改善箇所説明図

基準不適合発生箇所

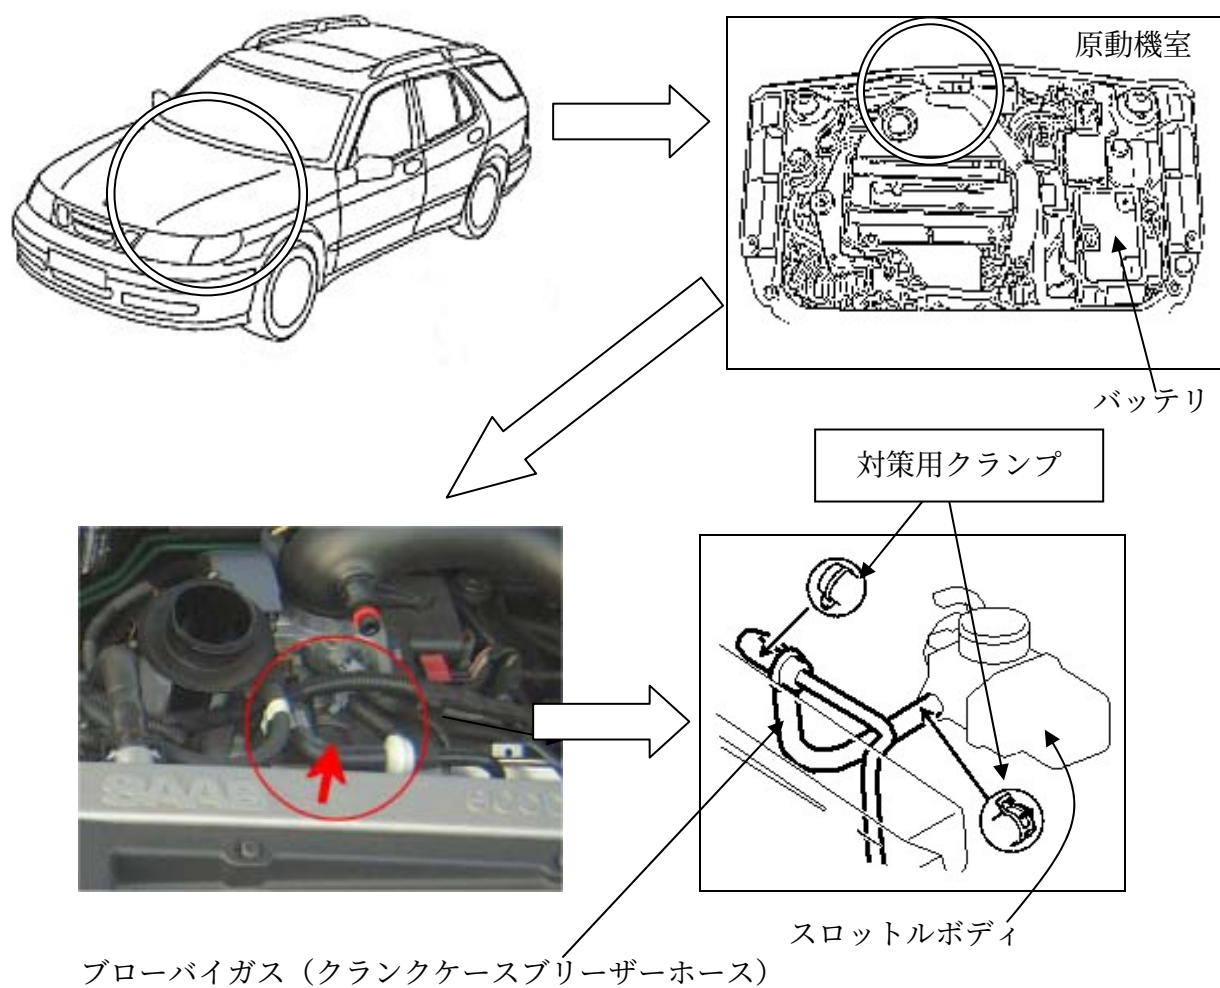
ブローバイホース（クランクケースブリーザーホース）の取付け方法が不適切なため、原動機の振動等により当該ホースが外れ、ブローバイガスが大気中に放出されるおそれがある。

全車両、対策用クランプを取り付ける。
